訂正のお願い

*No.J-177 マツダ ファミリア 1998年10月 (BJ#P、BJ#W系) を下記の通り訂正いたします。

P.147 ボデー寸法図

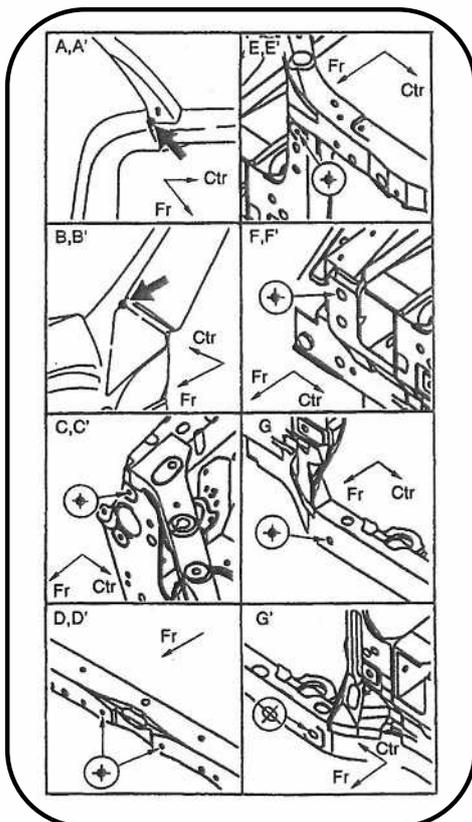
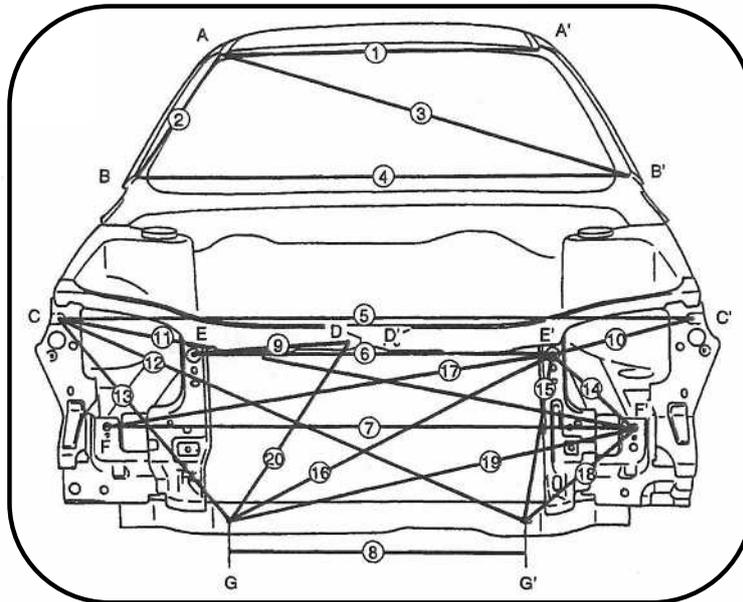
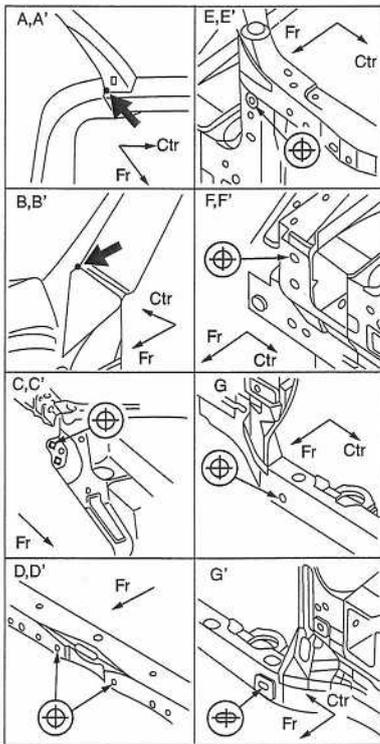
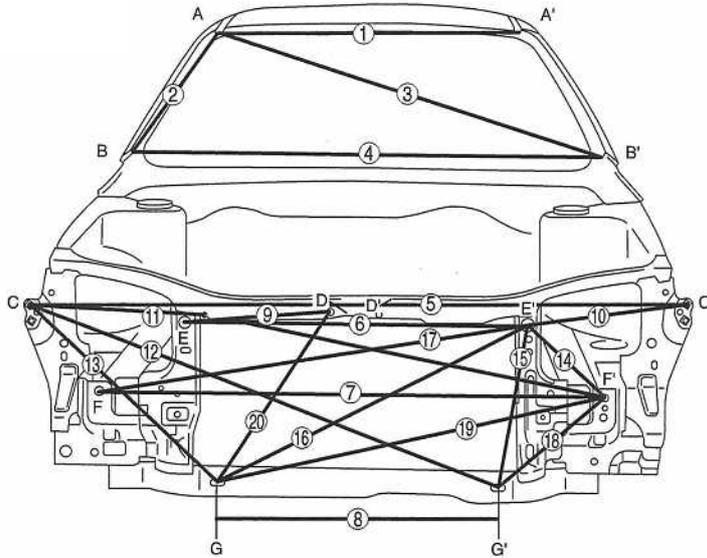
イラストおよび寸法に誤りが有ったため、差し替え願います。

測定箇所	寸法 (mm)
1	1068
2	689
3	1417
4	1436
5	1412
6	746
7	1109
8	645
9	324
10	383
11	RH: 1284 LH: 1296
12	RH: 1133 LH: 1129
13	RH: 608 LH: 605
14	RH: 244 LH: 234
15	RH: 371 LH: 370
16	RH: 789 LH: 784
17	RH: 934 LH: 947
18	RH: 322 LH: 309
19	RH: 911 LH: 894
20	RH: 477 LH: 480

: 誤り箇所

測定箇所	寸法 (mm)
1	1068
2	689
3	1417
4	1436
5	1478
6	746
7	1109
8	645
9	324
10	402
11	RH : 1305 LH : 1318
12	RH : 1139 LH : 1134
13	RH : 587 LH : 579
14	RH : 244 LH : 234
15	RH : 371 LH : 370
16	RH : 789 LH : 784
17	RH : 934 LH : 947
18	RH : 322 LH : 309
19	RH : 911 LH : 894
20	RH : 477 LH : 480
